**Avis de la mission régionale d'autorité environnementale  
Projet de construction et d'exploitation d'un parc éolien de cinq machines  
au « Puech Moncamp » - communes de Berlats, d'Espérausses et de Viane  
(Tarn)**

N° MRAe 2021AP079

Avis émis le 16 septembre 2021

**Carte de synthèse des enjeux et de la fonctionnalité de la ZIP pour les chiroptères - Sources : Orthophoto©IGN, Artifex – Réalisation : Artifex 2020**

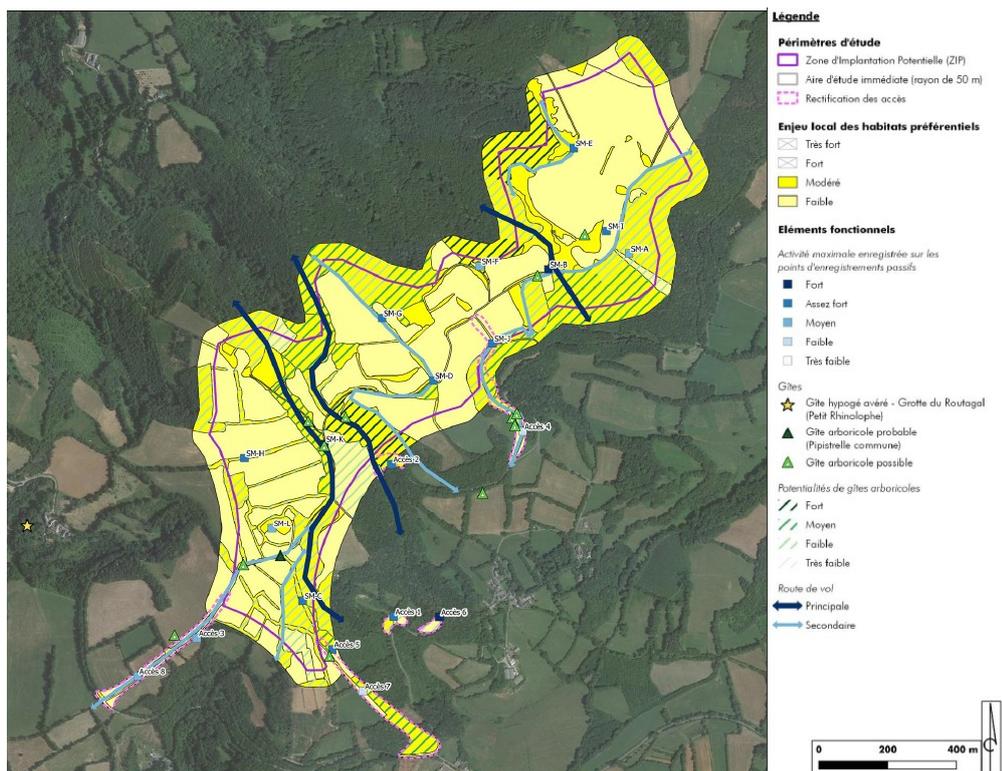
Les impacts bruts sont évalués par l'exploitant comme forts pour la Grande noctule, la Noctule commune, la Pipistrelle commune, la Pipistrelle de Nathusius, la Pipistrelle pygmée, la Séroline commune, le Vespère de Savi, et évalués comme très forts pour la Noctule commune et le Molosse de Cestoni.

L'implantation des éoliennes proposée permet de s'éloigner quelque peu d'une partie des couloirs de chasse et de transit. En revanche, malgré les recommandations des services de l'État, les types de rotor et de pâles n'ont pas évolués depuis le projet initial et prévoit une garde au sol de 25 mètres (très basse) ce qui constitue une zone de sensibilité maximale pour une grande partie des espèces de chauves-souris (risque de destruction et de barotraumatisme). La MRAe considère que le calendrier des travaux les plus impactants (défrichage, déboisement) demeure trop large compte tenu de la présence d'espèces dans ces milieux boisés susceptibles de nicher. Elle recommande de limiter les travaux lourds durant les mois de septembre et octobre (période où l'activité de la faune volante est la plus faible).

Par ailleurs, la mesure de réduction qui vise à rendre défavorables les milieux proches des éoliennes pour les chauves-souris est trop faible. Les préconisations scientifiques recommandent une distance minimale se rapprochant des recommandations du CNPN (en moyenne de 30 mètres), entre les pales et les lisières boisées. Compte tenu des impacts attendus pour les chauves-souris au sein des milieux boisés, la MRAe recommande d'éviter d'implanter les éoliennes au sein de boisement. L'exploitant peut par exemple proposer un éloignement des lisières et des secteurs boisés, des couloirs de déplacements des espèces, et augmenter la garde au sol des pales.

**Pour parvenir à des impacts résiduels faibles pour les chiroptères, la MRAe recommande de renforcer les mesures d'évitement (les mesures de réduction, d'accompagnement et de compensation apparaissant comme insuffisantes et partiellement efficaces).**
